Ärendenummer
TRV 2024/36605
Motpartens ärendenummer
M 2702-24

Mottagare
Mark- och miljödomstolen vid Växjö
tingsrätt

Yttrande i mål M 2702-24, Ostlänken, delsträcka Stavsjö-Loddbý, delområde Kolmårdstunneln

Figur 1 Principer för utsläppskontroll, vattenverksamhet

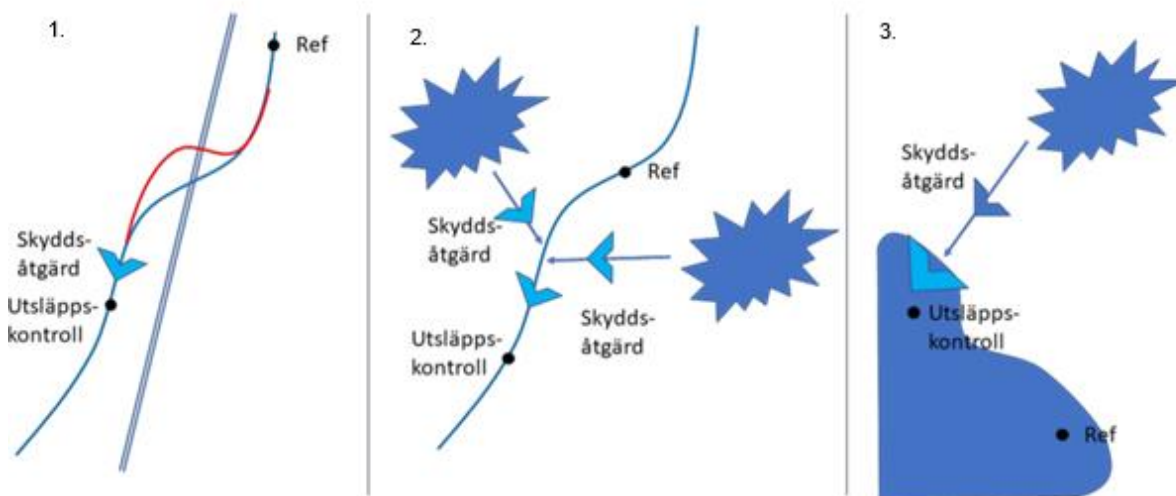
Utsläpp av länshållningsvatten och utsläpp av dagvatten till Böksjön

Utsläpp av länshållningsvatten beskrivs under 5.7.5 i tillståndsansökan och kommer att specificeras i kontrollprogrammet. Trafikverket har inom Ostlänken tagit fram principer för utsläppskontroll samt referens- och omgivningskontroll för hela programmet. Länshållningsvatten och dagvatten ifrån produktionen ska i första hand

släppas för översilning på tillgängliga markytor, i dammar, i diken som skapar fördröjning eller motsvarande lösning, och inte direkt till ytvattenrecipient. Vattnet ska släppas på ett sätt som gynnar fastläggning av partiklar innan vattnet når en ytvattenrecipient.

Figuren nedan visar principerna för skyddsåtgärder samt utsläppskontroll och referensprovtagning. Bild 1 visar utsläppskontroll för omgrävning av bäckfåra, bild 2 visar utsläpp av länshållningsvatten i bäckfåra och bild 3 visar utsläpp av länshållningsvatten i sjö. Beroende på hur länge vattenverksamheten eller utsläppet av länshållningsvattnet kommer att fortgå och recipientens känslighet kommer olika krav ställas på differensen mellan referensprovtagningen och utsläppskontrollen nedströms skyddsåtgärden. Detta kommer definieras i kontrollprogrammet samt att åtgärder ska vidtas för att säkerställa skyddsåtgärdens funktion.

Figur 2 Ny vägbro över Åksjöbäcken.

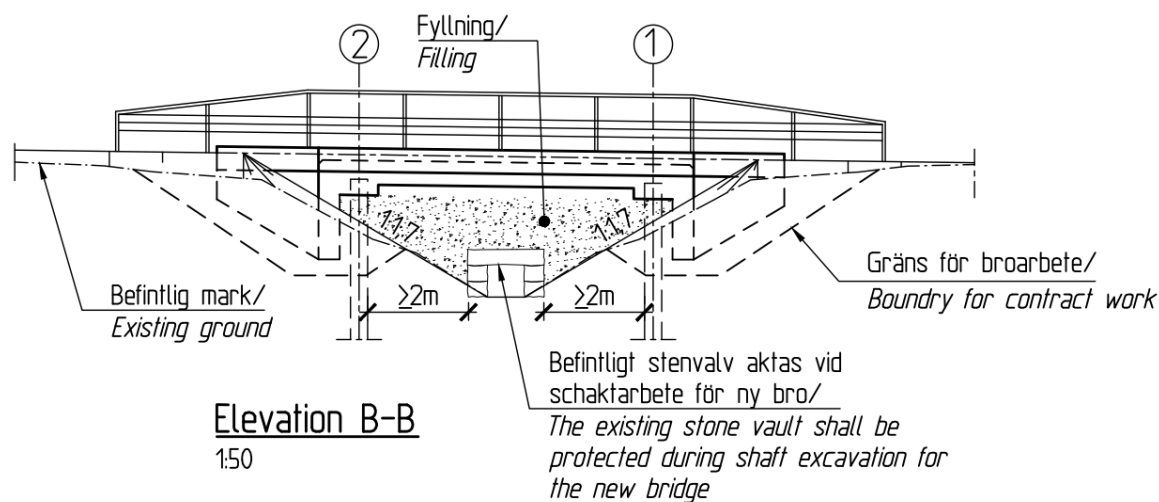
Länsstyrelsen i Östergötlands län anser i sitt yttrande att det olämpligt att skapa definitiva vandringshinder under två månader plus åtta månader i samband med anläggandet av broarna över Åksjöbäcken. Trafikverket har i sin planering utgått från att befintliga trummor nedströms den nya järnvägsbron redan utgör ett definitivt vandringshinder. Trafikverket har sett över möjligheterna, att så långt som möjligt minska behovet av tiden för att under byggnationen leda om vattnet förbi arbetsområdet för järnvägsbron över Åksjöbäcken (ID Y094-004) och serviceväg över Åksjöbäcken (ID Y094-005). För minska behovet av tid för att under byggnationen leda om vattnet förbi arbetsområdet för serviceväg över Åksjöbäcken (ID Y094-005) har Trafikverket valt att byta grundläggning jämfört med vad som angivits i ansökan.

2.2 Justering av beskrivning av vattenverksamhet med ID Y094-005

För undvika behov av omledning arbetsområdet för serviceväg över Åksjöbäcken (ID Y094-005) har Trafikverket valt att byta grundläggning jämfört med vad som angivits i ansökan. Den befintliga stenbron/kulverten kommer att behållas i befintligt läge och inte rivas ut.

Den nya grundläggningen av bron kommer göras med borrade pålar på sidorna (2 meter från befintlig kulvert/trumma) och därefter efter gjuts en platta på befintlig mark, se ritning nedan. I samband med byggnationen av bron kommer tillfälliga trummor att läggas i befintlig vattenfåra (vattenområde) uppströms och nedströms den befintliga stenbron. Trummorna täcks sedan med tillfällig stödfyllning som stöd för gjutformen. När gjutningen är färdig tas stödfyllningen bort tillsammans med de tillfälliga trummorna.

Då befintlig brokonstruktion bedömts utgöra ett partiellt vandringshinder för öring kommer Trafikverket även att genomföra åtgärder för att minska eller om möjligt ta bort detta vandringshinder. Det kan ske genom anpassning av befintlig trumma som i nuläget ligger uppströms, och delvis under den befintliga stenbrokonstruktionen. Sådan anpassning kan då avse storlek och/eller lutning på trumman och även möjlighet att ersätta den befintliga med en halvtrumma eller att helt ta bort den. Vidare är det lämpligt att om möjligt vidga bäckfåran något just uppströms bron i syfte att där skapa ett vilovatten/sel. Utförandet kommer preciseras i kontrollprogrammet.
